Renouvellement d'autorisation d'exploitation d'une carrière de calcaire

Commune de La Rivière

**Demande d'autorisation au titre des installations classées pour la protection
de l'environnement**

Rapport du commissaire enquêteur

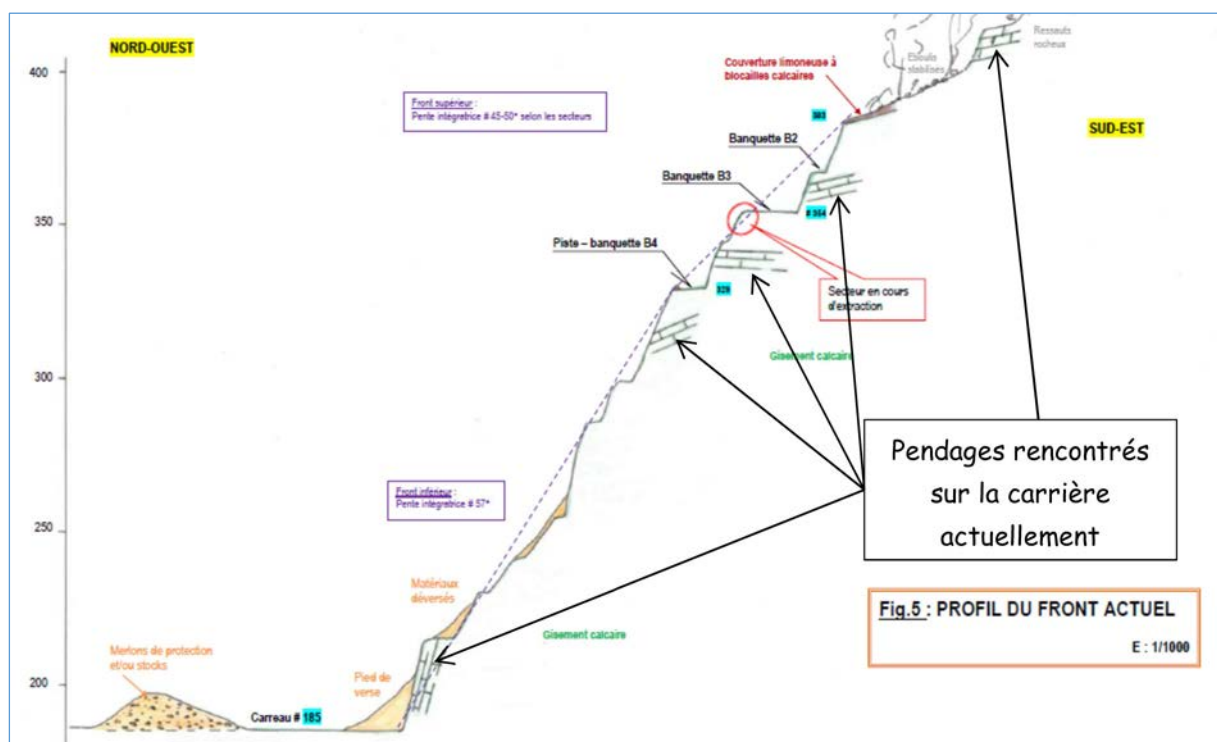
Le plan de remise en état initialement prévu a évolué pour améliorer la prise en compte environnementale. Il présente, outre une reconversion des terrains en zone agricole, une diversification des milieux avec une alternance de cônes d'éboulis, zones rocheuses, plantations sur le front de taille, un aménagement du bassin de décantation en zone humide et une ceinture forestière en pied de paroi.

Malgré une intention louable de réaménagement progressif, la majeure partie de la remise en état du site sera réalisée lors de dernière phase d'exploitation.

In fine, le front de taille se présentera sous la forme de gradins réguliers marquant le paysage de longues lignes horizontales. Observant le site voisin sur lequel

apparaissent des dalles verticales, on peut penser que le pendage vertical pourrait être localement maintenu pour tenter de rompre la rigueur des strates horizontales et présenter une image "déconstruite" du front de taille. Cette configuration peut-elle être envisagée ponctuellement ?

Dans le cadre de la remise en état de la carrière, il est prévu différentes mesures afin de rompre avec la linéarité des fronts. En effet, si la prédominante reste le maintien de l'aspect minéral de la roche, qui va se patiner au fur et à mesure du temps, la végétalisation de certaines risbermes et la constitution de cônes d'éboulis sur les gradins inférieurs visent à atténuer les strates horizontales. La remise en état doit également prendre en compte les aspects biodiversité en maintenant des fronts favorables aux espèces rupestres. D'un point de vue géologique, si les pendages sont sub-verticaux au niveau de l'ancienne carrière située plus au Nord, l'exploitation de la carrière rencontre davantage des pendages plus horizontaux. Une coupe réalisée dans le cadre de l'étude géotechnique de la carrière schématise ci-après la situation actuelle des pendages rencontrés au niveau des fronts. Il semble donc peu vraisemblable de trouver une configuration avec les pendages sub-verticaux suite à l'exploitation de la carrière.

Le maître d'ouvrage précise les caractéristiques du pendage des couches rencontrées au fur et à mesure de l'extraction pour confirmer le redressement sub-horizontale des couches en profondeur. De fait, il ne retient pas la proposition de diversité rocheuse structurelle arguant des aménagements prévus dans le cadre de la remise en état. Des cônes d'éboulis, des amas de bois, des plantations viendront rompre la monotonie des banquettes qui constitueront des habitats favorables au lézard des murailles, insectes et chiroptères.
